**OGGETTO: [ID\_VIP/ID\_MATTM 7735] - Istanza per il rilascio del Provvedimento di VIA PNIEC-PNRR nell'ambito del provvedimento unico in materia ambientale ai sensi dell'art. 27 del D.Lgs. n. 152/2016 e ss.mm.ii., relativa al progetto di un nuovo impianto agrovoltaiico, denominato "Mesagne", della potenza complessiva pari a 17,26 MW, e le relative opere di connessione alla rete, da realizzarsi in agro di Mesagne (BR), in località Punta della Specchia. Proponente: Mesagne S.r.l.**  
**Conferenza dei Servizi del 04.05.2023**

Con riferimento alla procedura in oggetto, si riscontra la nota prot. n. 58056 del 12.04.2023 del Ministero dell'Ambiente e della Sicurezza Energetica (di seguito MASE), in atti al prot. n. A00\_145\_3515/2023, di convocazione di conferenza di servizi per il giorno 04.05.2023, alle ore 10,30.

Figura 2. Particolari realizzativi impianto agrovoltaiico

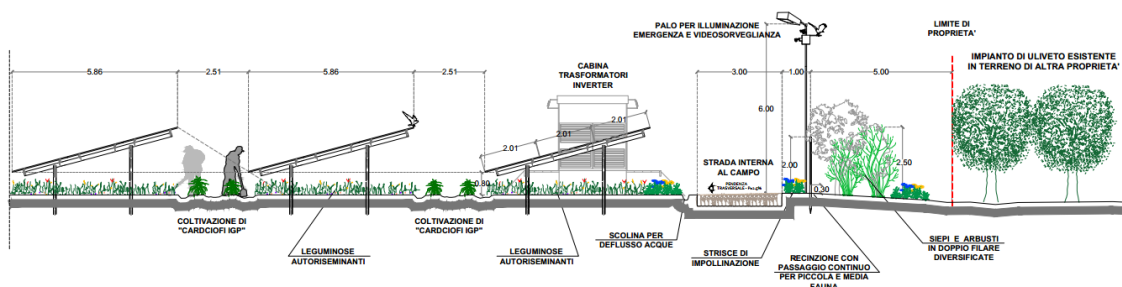
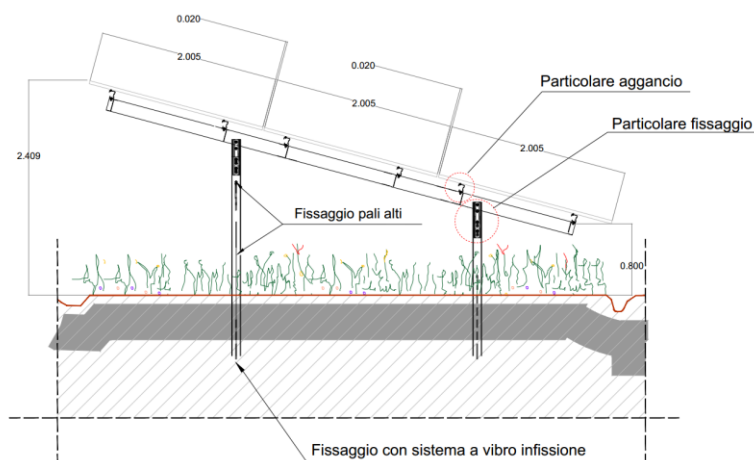
**Occorre precisare che l'impianto in esame ha i pannelli posti a circa 0,80 m da terra ed alti 2,409 m e quindi con parte della superficie del terreno non praticabile ai fini agricoli.**

Considerata la ridotta altezza da terra dei moduli fotovoltaici, si ritiene che l'area effettivamente coltivabile sia solo quella interposta fra i moduli, pertanto la componente agricola si sostanzia unicamente nella fascia arborea di ripiantumazione degli ulivi espantati, nella messa a dimora di leguminose autorieseminanti e piantumazione di carciofo brindisino **nell'area interposta tra le stringhe fotovoltaiche**, ne consegue che la superficie complessivamente coltivabile sarebbe pari a 13,21 Ha (Superficie recintata) – [6,87 Ha (superficie occupata dai pannelli) + 0,56 Ha (superficie occupata dalla viabilità interna)] = 5,78 Ha (superficie coltivabile).

**Detta superficie, rapportata all'intera area d'intervento di 15,01 Ha = 5,78 Ha : 15,01 Ha = 0,38 determina la percentuale del 38% di area effettivamente coltivabile sull'intera area di progetto.**

**Figura 7.** Fig. 3 in rosso gli impianti realizzati; in blu le istanze attualmente in valutazioni (PAUR provinciali). Sono esclusi dal censimento le istanze di eolico.

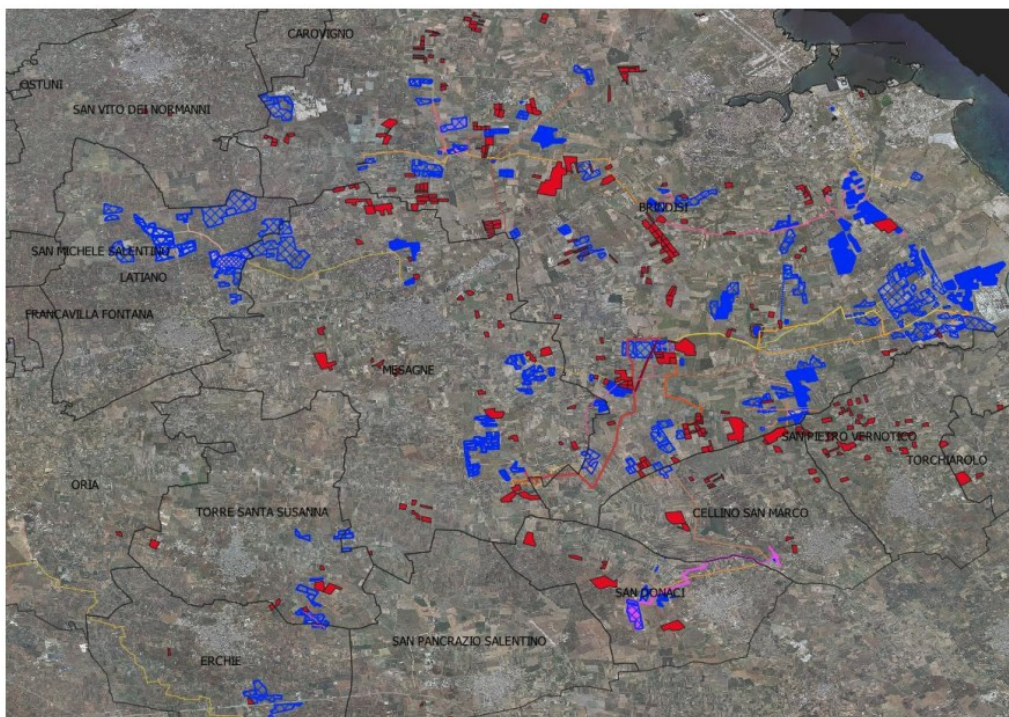
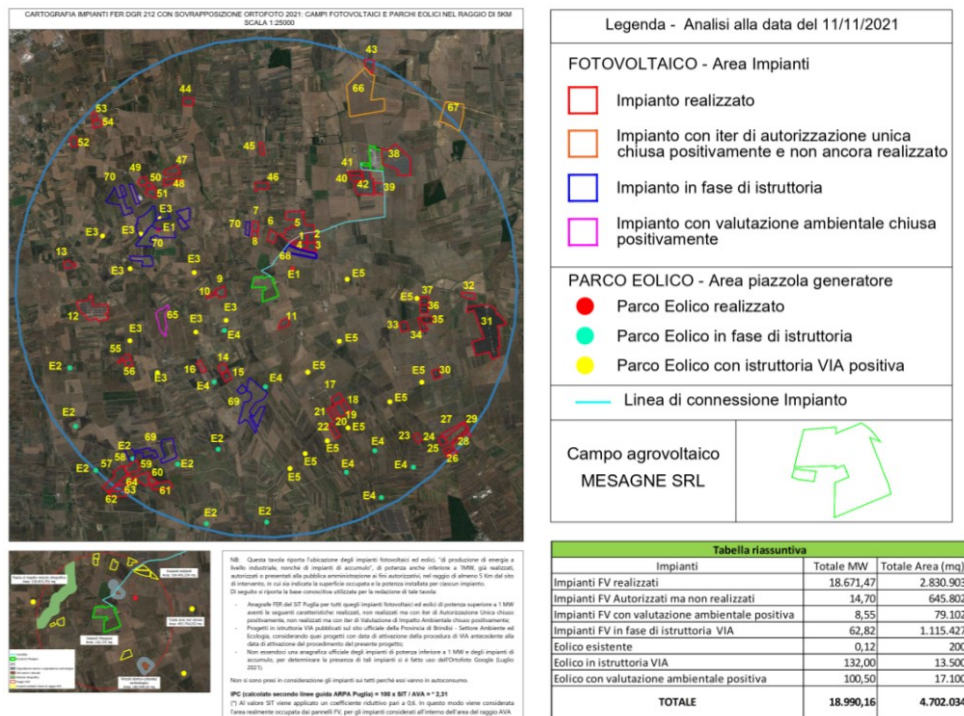
Il parco agrolvoltaico con le relative opere annesse interessa un territorio in cui sono state rilasciate autorizzazioni uniche per analoghe proposte progettuali, nonché pareri di compatibilità ambientale, (vedasi elaborato “MES\_52\_Elaborato\_grafico\_impanti\_cumulativi.pdf”, il censimento è disponibile su [www.sit.puglia.it](http://www.sit.puglia.it), sezione consultazione Impianti FER DGR2122).

La stessa provincia di Brindisi ha più volte rappresentato nei procedimenti di via statale per istanze di impianti FER (rif. nota prot. n. 38479 del 2/12/2022 procedimento con ID VIA 7417, documento in libera consultazione sul sito MITE) che: *“il territorio della Provincia di Brindisi è interessato a far data dal 2019 da oltre n. 95 istanze volte alla realizzazione ed esercizio di impianti di produzione di energia elettrica da fonte rinnovabile su suolo agricolo;- la potenza totale relativa a dette istanze nel complesso è pari a oltre 1800 MW per un’estensione areale complessiva superiore a 2700 ha; allo stato attuale circa 1500 ha di suolo agricolo del territorio della Provincia di Brindisi risultano già interessati dall’installazione di impianti di produzione di energia da fonte rinnovabile”;*
